CONTROLX

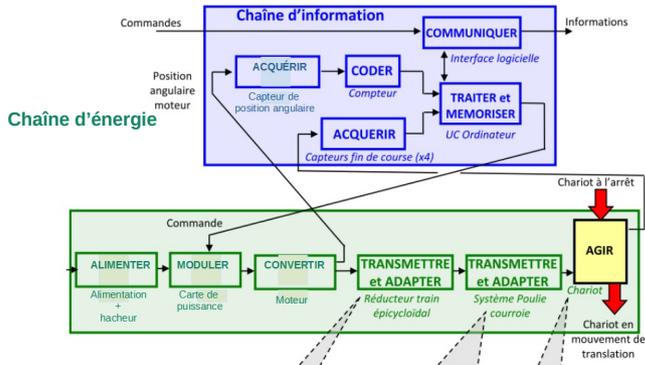
pas très utile pour notre objectif ...
ou le mettre en lien avec le schéma bloc

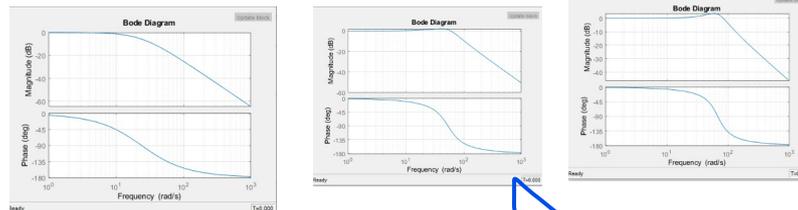
objectif, pas juste le nom du système !!

Expérimentation fréquentielle :

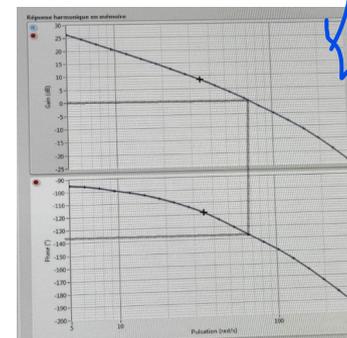
faire le lien avec la simu
